**AVIS RELATIF À LA PROTECTION
CONTRE LES EVENTUELS EFFETS NOCIFS ET NUISANCES
PROVOQUÉS PAR LES RAYONNEMENTS NON IONISANTS
GÉNÉRÉS PAR DES ANTENNES ÉMETTRICES STATIONNAIRES**

Commune : NEUFCHATEAU - Exploitant : TELENET GROUP

Référence exploitant : LX6014P

Rapport n° 1510 / 2025

Figure 1 : Vue en plan des lieux de séjour et des points de contrôle

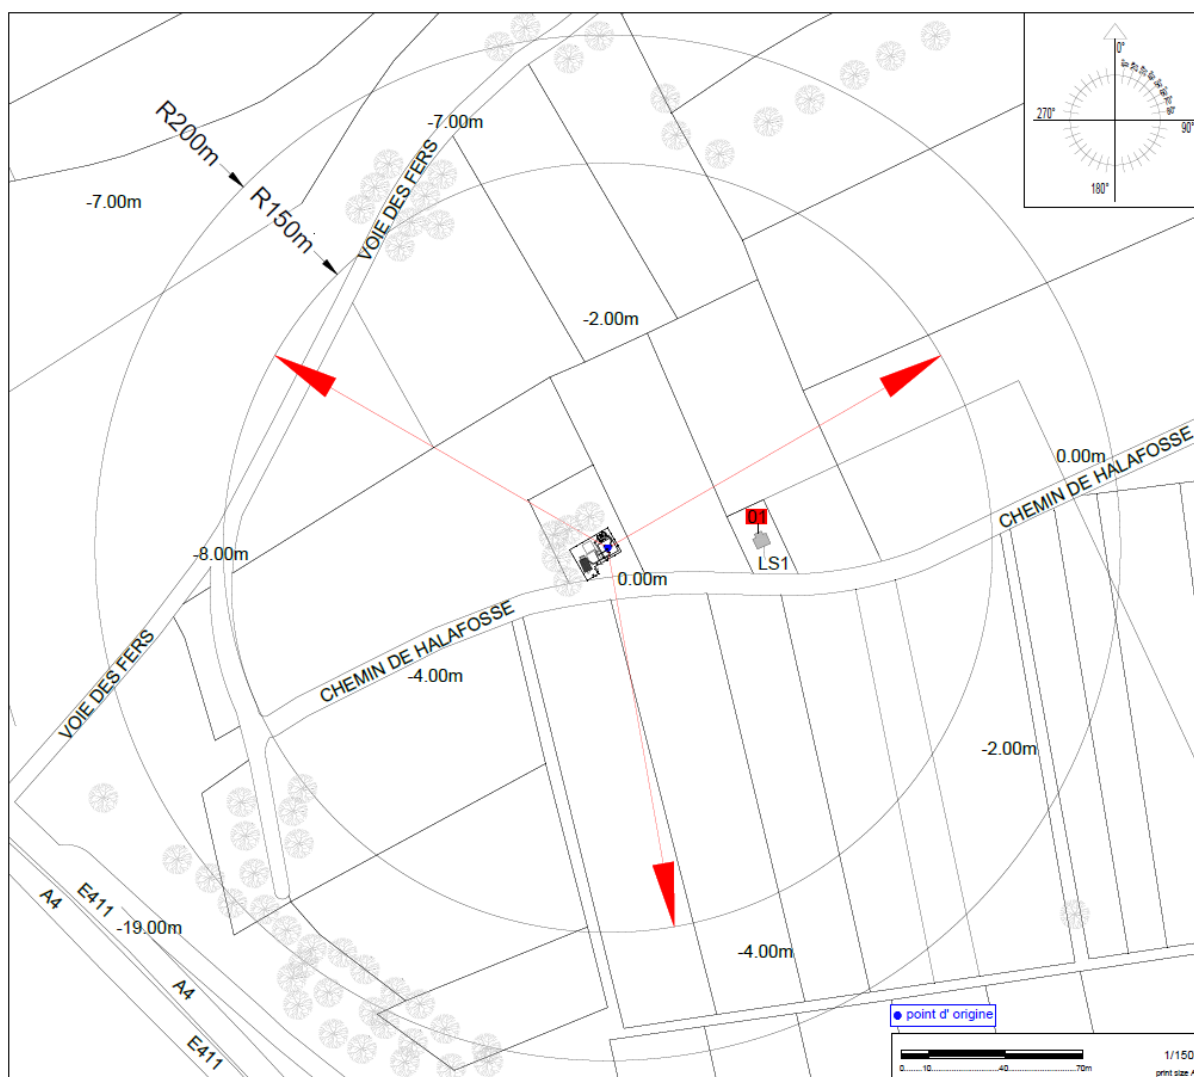
Les fréquences d'émission, la puissance rayonnée par chacune des antennes et leur gain permettent de déterminer le rayon de la zone à analyser. Tout dépassement de la limite par installation est exclu en dehors de cette zone. Le tableau 2 reprend les 35 LS² pour lesquels l'indice d'exposition est le plus élevé. Les différentes colonnes indiquent :

- le numéro du point de contrôle repris sur un des plans de la figure 1;
- le numéro du LS dans lequel se trouve le point de contrôle de la 1^{ère} colonne ;
- l'atténuation d'obstacle prise en compte pour le calcul de l'indice d'exposition dans le LS ;
- le résultat du calcul de l'indice d'exposition.

N° point de contrôle	LS	Atténuation (dB)	Indice d'exposition relatif à la limite par installation IE_i
1	LS1	3,0	0,017

En ce qui concerne les antennes de l'installation mentionnées dans le tableau 1, la distance maximale à laquelle la limite pourrait être atteinte, à l'extérieur, est égale à 91,8 m. S'il n'y a pas de LS à une distance inférieure, les antennes respectent forcément la limite d'immission.

Dans le cas des LS situés à l'intérieur des bâtiments, une atténuation d'obstacle est prise en compte et il en résulte que la distance maximale à laquelle la limite pourrait être atteinte se réduit à 65,4 m.

Les résultats de l'évaluation décrite au paragraphe 4 indiquent que les antennes émettrices stationnaires de l'installation faisant l'objet du présent avis ne produisent pas, dans un lieu de séjour, un rayonnement électromagnétique maximum supérieur aux limites fixées à l'article 4 du décret.

En conclusion, les antennes émettrices stationnaires faisant partie de l'installation référencée dans le paragraphe 2 et dont les caractéristiques techniques sont résumées dans le tableau 1 **respectent les limites d'immission** fixées à l'article 4 du décret du 8 décembre 2022 (M.B. du 16.12.2022) modifiant le décret du 3 avril 2009 relatif à la protection contre les éventuels effets nocifs et nuisances provoqués par les rayonnements non ionisants générés par des antennes émettrices stationnaires.
